Budowa ul. Cechowej w Przebądowie.

ZAŁĄCZNIKI PROJEKTU BUDOWLANEGO

SPIS ZAŁĄCZNIKÓW:

WD.7121.00152.2021.ZM Opinia geometrii

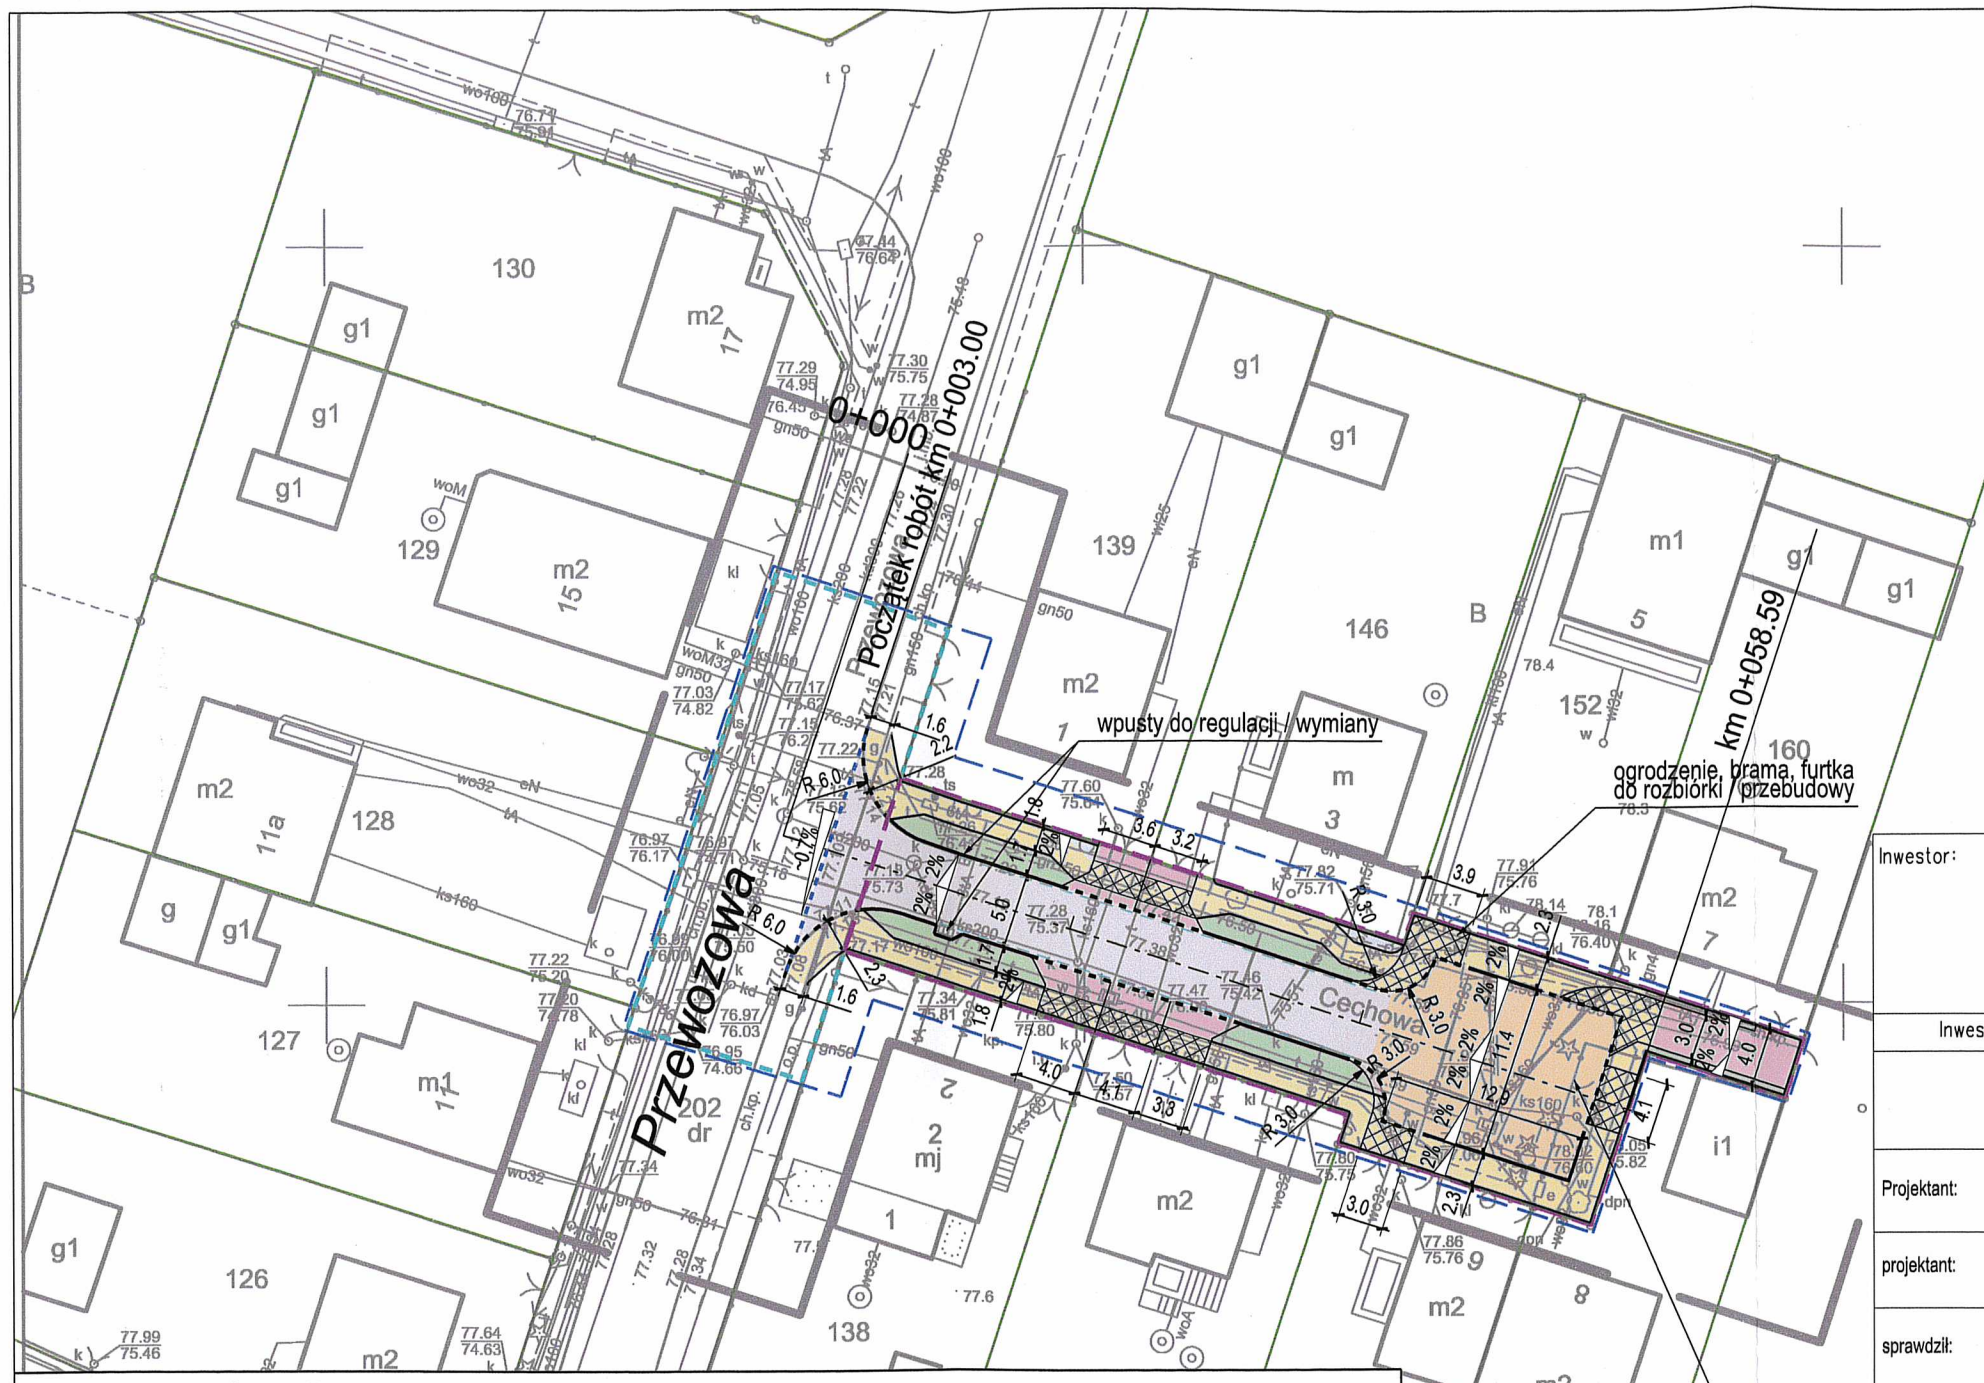
Po przeprowadzeniu lustracji w terenie oraz z zapoznaniem się z załączonym do wniosku "Projektem zagospodarowania terenu" Spółka Wodno- Melioracyjna "TROJANKA " Projekt uzgadnia pozytywnie.

Należy jednak spełnić n/w warunki:

- 1) W przypadku napotkania podczas realizacji niezainwentaryzowanych drenaży lub innych urządzeń wodno melioracyjnych i ich uszkodzenia, należy je przenieść poza obręb kolizji na koszt inwestora.
- 2) Należy je nanieść na geodezyjnej mapie powykonawczej.
- 3) Opłacić załączoną fakturę za uzgodnienie.

Plan sytuacyjny

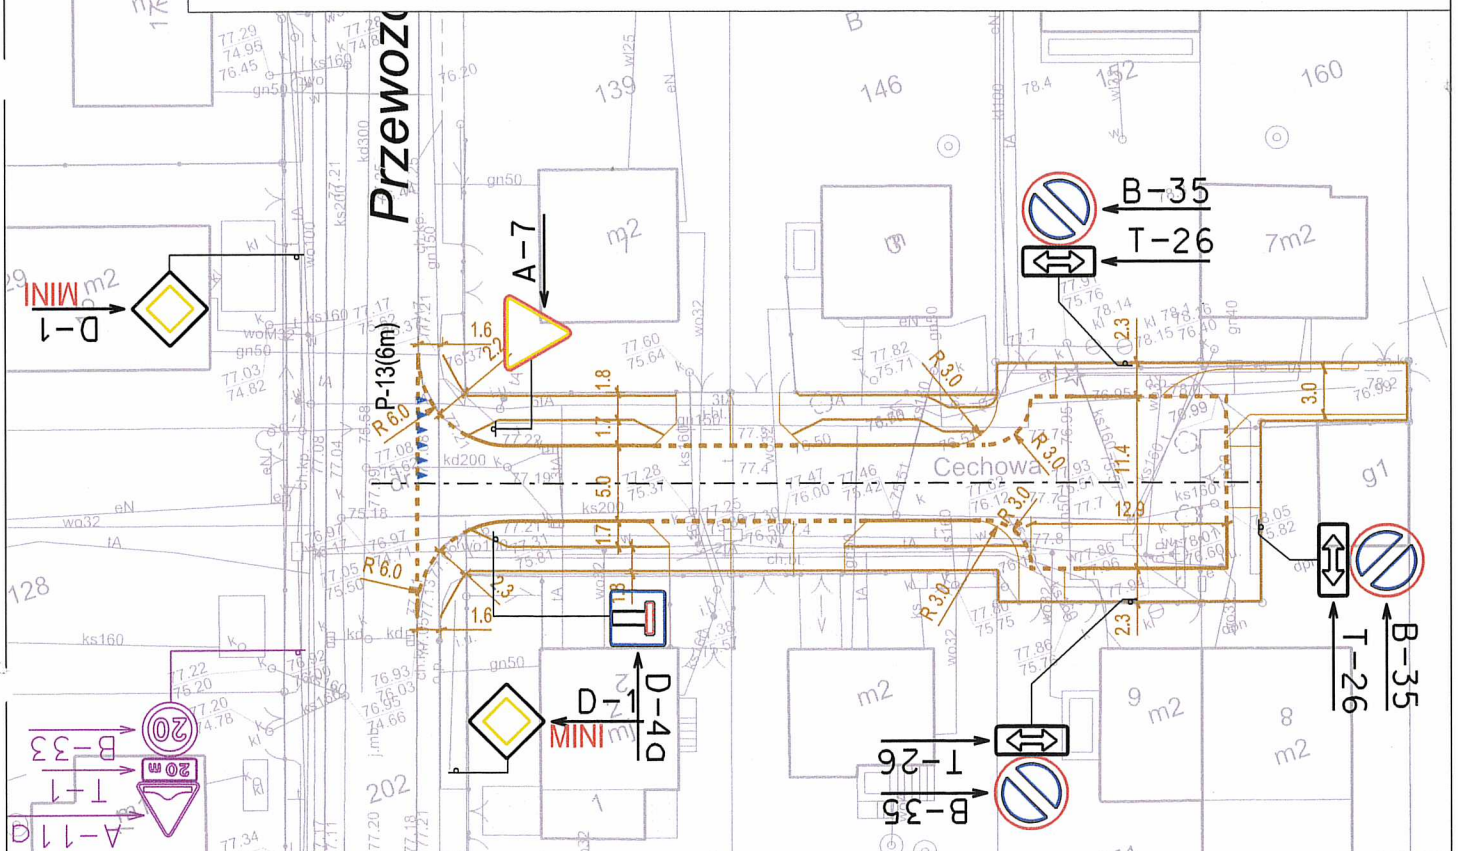
1. W projekcie stałej organizacji ruchu należy uwzględnić uwagę z opinii geometrii nr WD.7121.152.2021.ZM z dnia 22.10.2021r. o spełnieniu wymogu zastosowania na zjazdach poboczy nie mniejszych niż 0,75 m.
